**Stanowisko PGE Elektrowni Opole S.A. w stosunku do uwag i wniosków do „Raportu o oddziaływaniu na środowisko – Budowa bloków 5 i 6 w PGE Elektrowni Opole S.A.” zgłoszonych do Regionalnego Dyrektora Ochrony Środowiska w Opolu przez Stowarzyszenie Technologii Ekologicznych Silesia w Opolu.**

**Rysunek 1 Szkic do oszacowania zacielenia zabudowań położonych w sąsiedztwie chłodni kominowych**

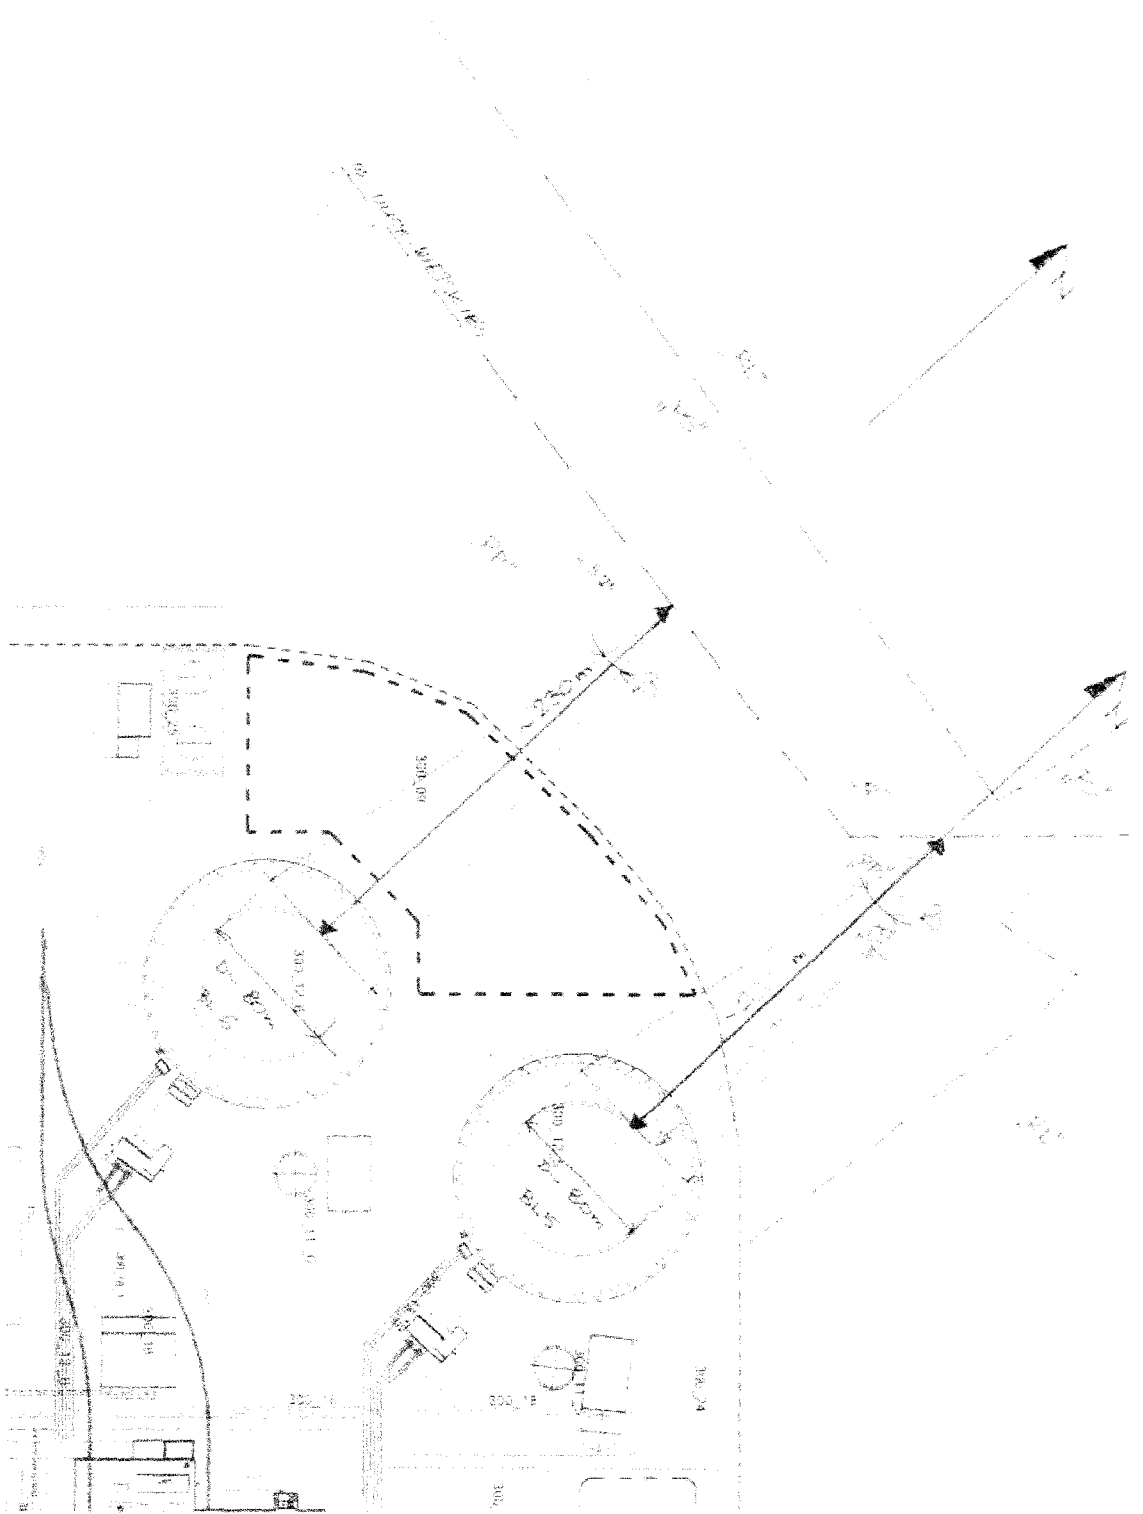
### Ad 5a. Kominy nowych chłodni

Na obecnym etapie oszacowano przesłanianie (ograniczenie nasłonecznienia) terenu położonego na północ od chłodni kominowych przyjmując następujące parametry (patrz rys 1):

Na podstawie MPZP arkusz BRZEZIE WSCHÓD ustalono że cień chłodni będzie wykraczał poza zasięg terenu funkcjonalnego „PP” (teren przemysłowy) i będzie nieznacznie wkraczał na teren funkcjonalny „PS” (teren produkcji i zaplecza technicznego).

Dla nieruchomości położonych po południowej stronie ulicy Wiejskiej (posesje oznaczone numerami nieparzystymi) czas nasłonecznienia oszacowany został na ok. 5h 30'.

Ponieważ rozporządzenie Ministra Infrastruktury w sprawie warunków technicznych, jakim powinny odpowiadać budynki i ich usytuowanie (Dz.U. 2002.75.690) wymaga dla pomieszczeń mieszkalnych minimalnego czasu nasłonecznienia 3h na obecnym etapie można uznać, że wymogi §60.1 będą spełnione.

Na etapie Projektu Budowlanego spełnienie powyższego wymogu powinno być sprawdzone w odniesieniu do wszystkich budynków mieszkalnych zlokalizowanych w strefie przestłaniania zdefiniowanej zgodnie z §13 cytowanego rozporządzenia.

**Rysunek 3** Percentyl 1 godzinnych stężeń ołowiu od emitorów energetycznych i zbiorników magazynowych popiołu Elektrowni Opole po rozbudowie o bloki 5 i 6.

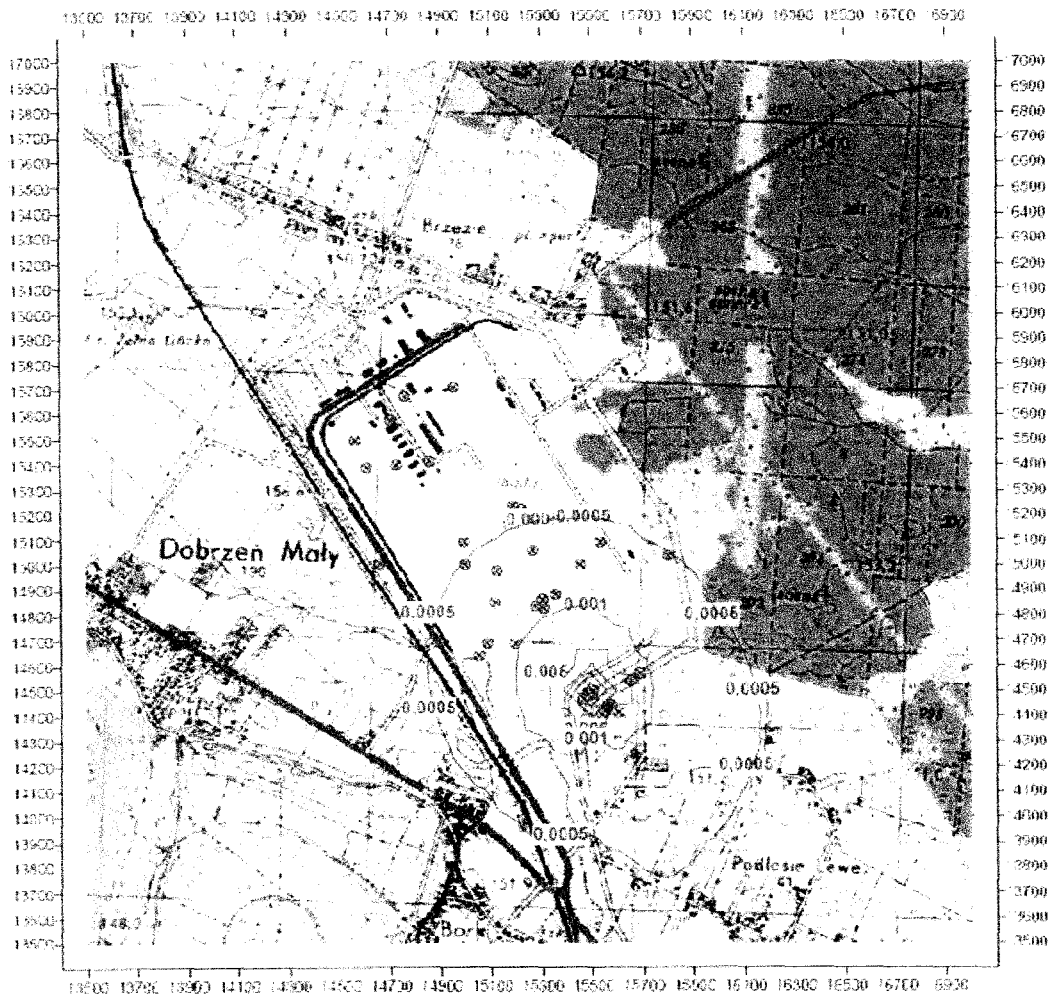
Zmiany w rozporządzeniu korygują niektóre wartości odniesienia stężeń w powietrzu określone w załączniku nr 1 rozporządzenia oraz polegają na usunięciu załącznika nr 2 dotyczącego obszarów parków narodowych. I tak w załączniku 1 m.in. od 2013 r. wprowadzono zaostrzone wartości dopuszczalne arsenu i kadmu, na co zwraca uwagę Stowarzyszenie Silesia.

W związku z powyższym dla tego zanieczyszczenia przeprowadzono obliczenia rozkładu percentyla 99,8 % stężeń 1 godzinnych od emitorów energetycznych i od zbiorników popiołu, które przedstawiono na rysunku nr 3. Izolinie  $0,0005 \mu\text{g}/\text{m}^3$  i  $0,001 \mu\text{g}/\text{m}^3$  stanowią odpowiednio zaledwie 0,001 i 0,002 % wartości odniesienia co oznacza że stężenia dopuszczalne ołowiu SA dotrzymane z bardzo dużym zapasem.
